NÁZEV STAVBY: D35 OSTROV - VYSOKÉ MÝTO	ČÍSLO OBJEKTU: SO 04-190.1
--	--------------------------------------

NÁZEV STAVBY:										D35 OSTROV - VYSOKÉ MÝTO																																		
ČÁST / STAVEBNÍ OBJEKT:										SO 190.1 DOPRAVNÍ ZNAČENÍ D35																																		
PŘÍLOHA:										TECHNICKÁ ZPRÁVA																																		
ZHOTOVITEL RDS:  M - PROJEKCE s.r.o. Resslova 956/13 500 02 Hradec Králové										HLAVNÍ INŽENÝR PROJEKTU:					D. PAULUS, DiS.										PARÉ:																			
										ZODPOVĚDNÝ PROJEKTANT:					D. PAULUS, DiS.																													
										VYPRACOVAL:					D. PAULUS, DiS.																													
										KONTROLA:					Ing. VÁCLAV BŘICHNÁČ																													
										MĚŘÍTKO:					Č. ZAKÁZKY:					STUPEŇ:										DATUM:					ČÁST:					PŘÍLOHA:

7. ZAPRACOVÁNÍ PŘIPOMÍNEK K RDS

NÁZEV STAVBY:										D35 OSTROV - VYSOKÉ MÝTO																			
ČÁST / STAVEBNÍ OBJEKT:										SO 04-190.3 PROMĚNNÉ DOPRAVNÍ ZNAČENÍ																			
PŘÍLOHA:										TECHNICKÁ ZPRÁVA																			
ZHOTOVITEL RDS:  M - PROJEKCE s.r.o. Resslova 956/13 500 02 Hradec Králové										HLAVNÍ INŽENÝR PROJEKTU:					D. PAULUS

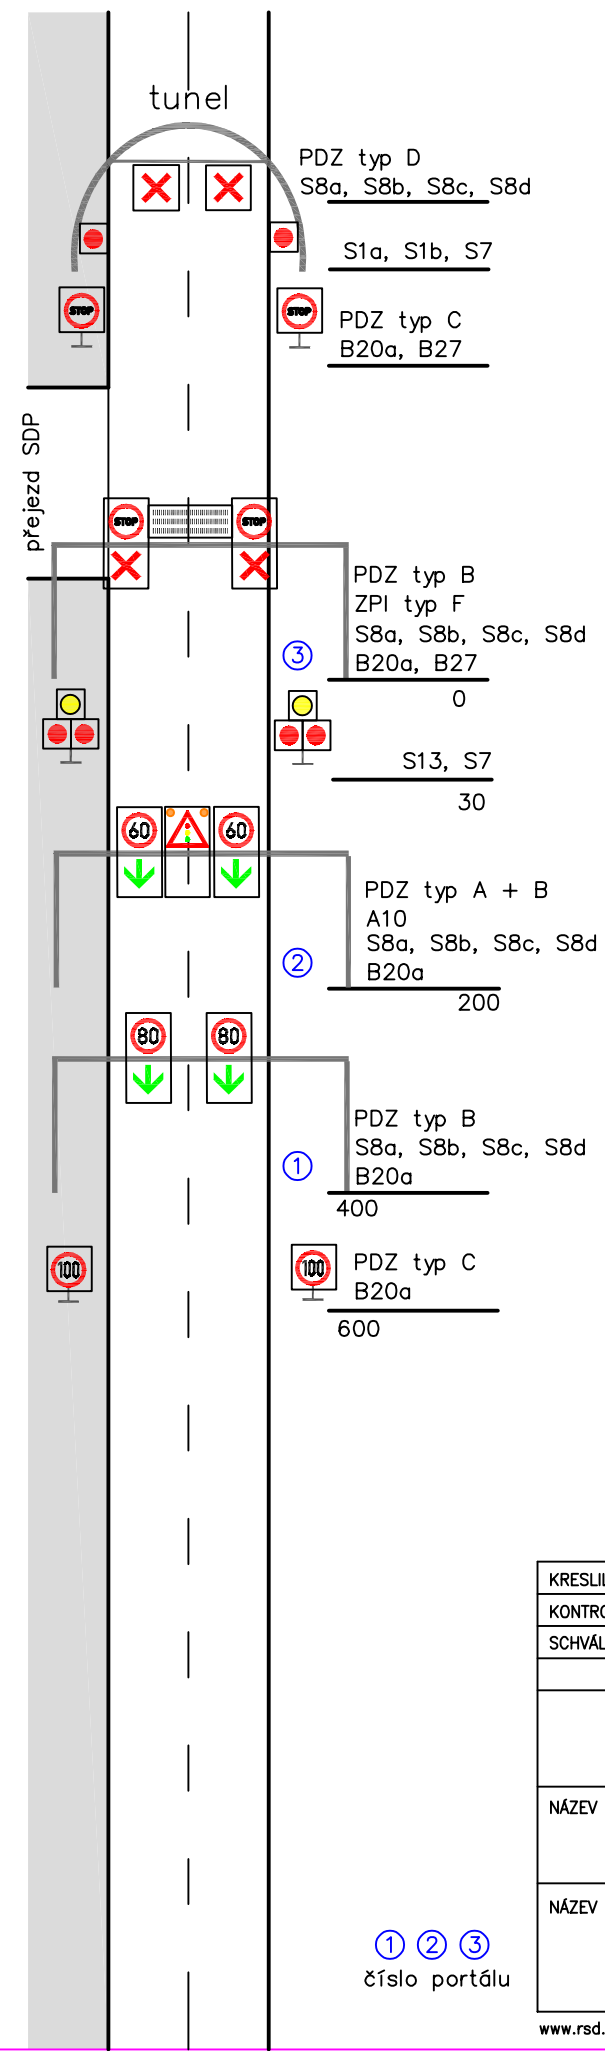
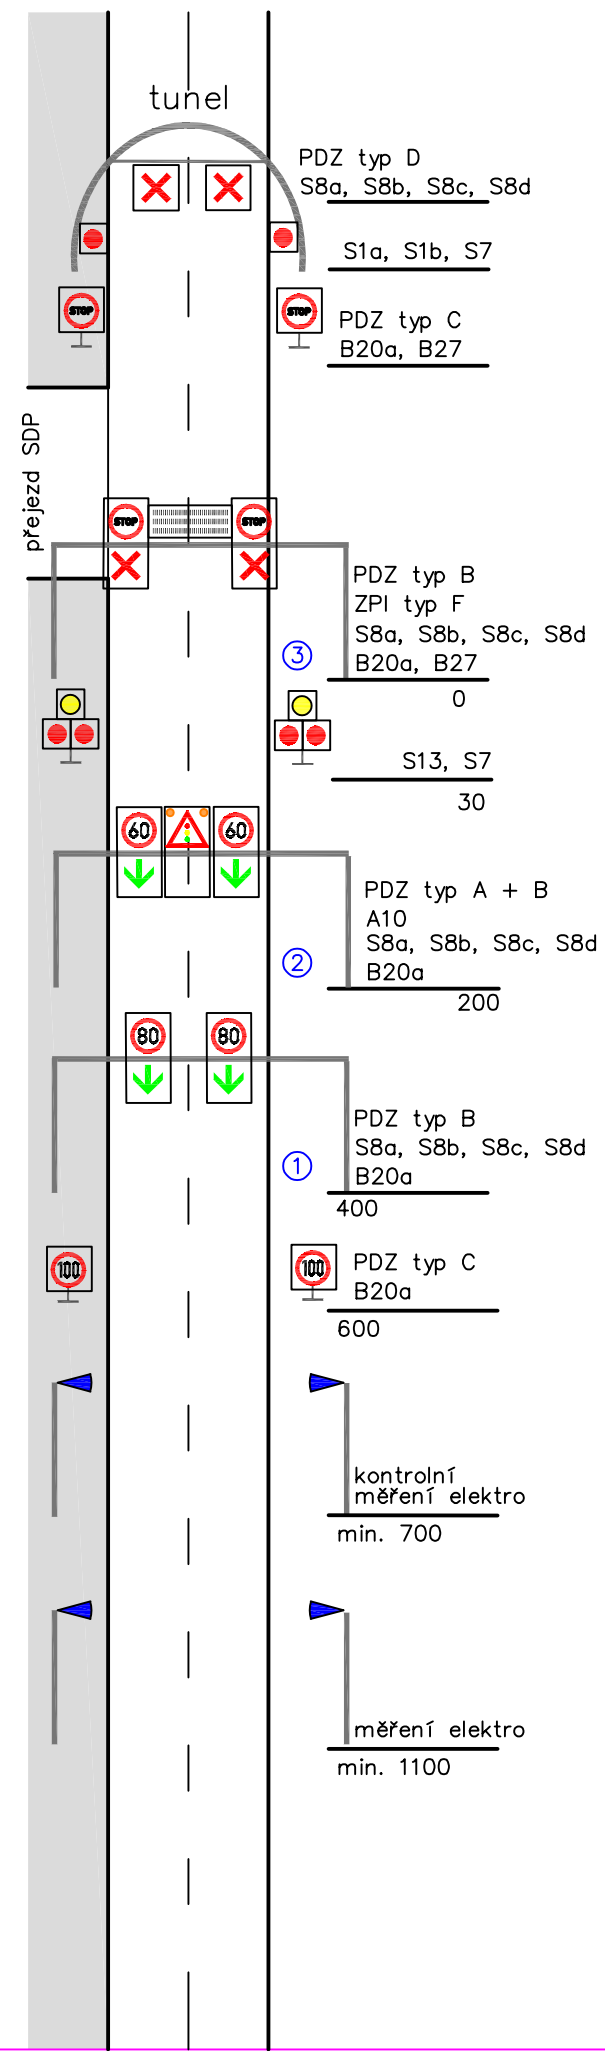
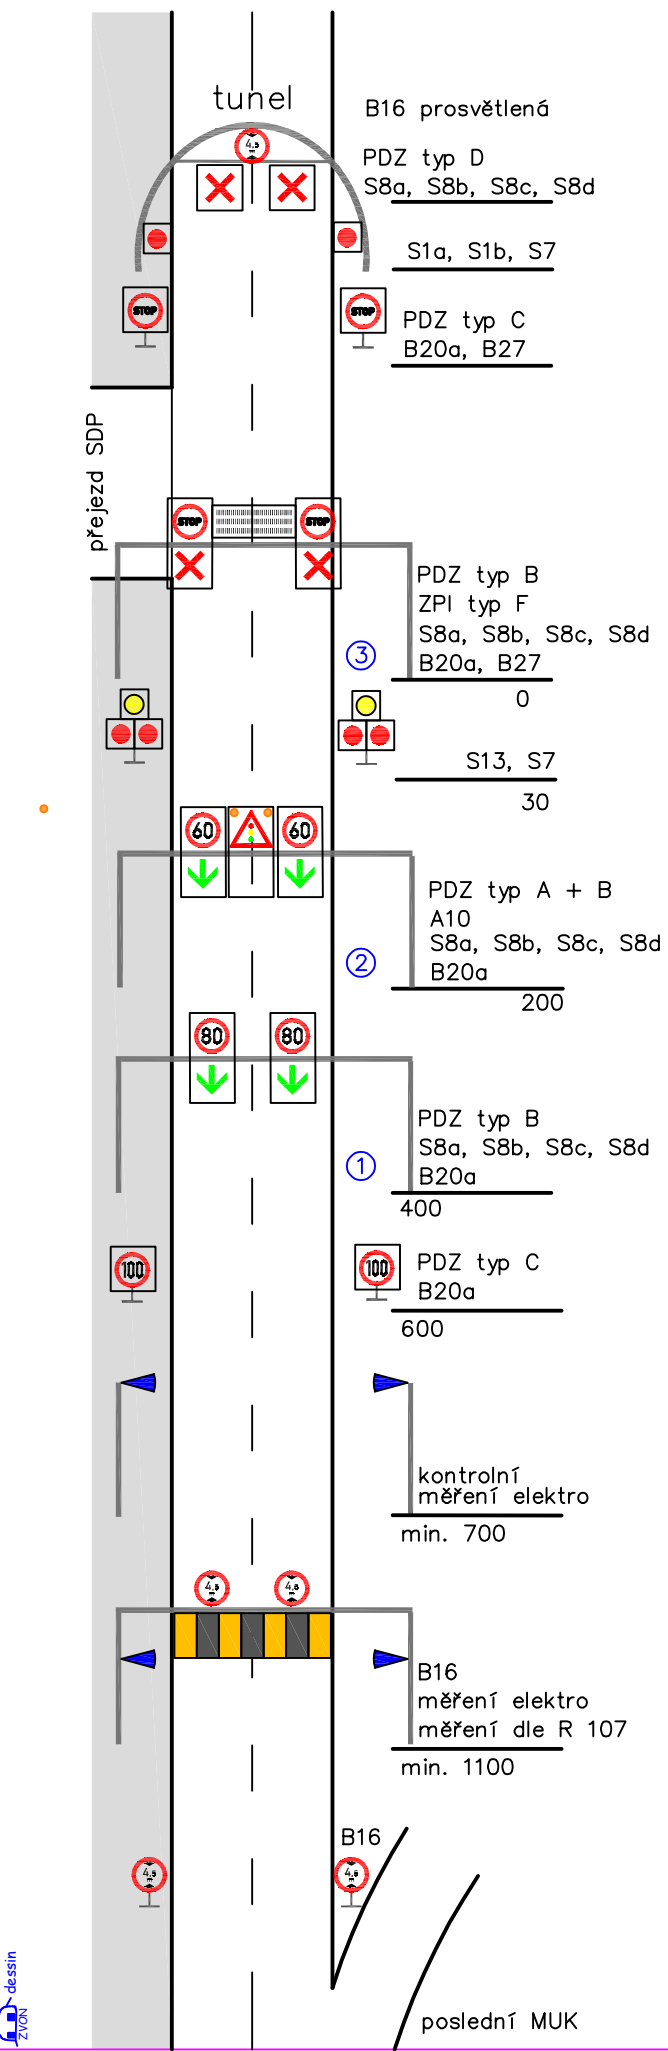
- Na straně 15 je na portále vyznačeno B27, v popisu a ve schématu pod portálem je vyznačena značka B1.
 - Opraveno
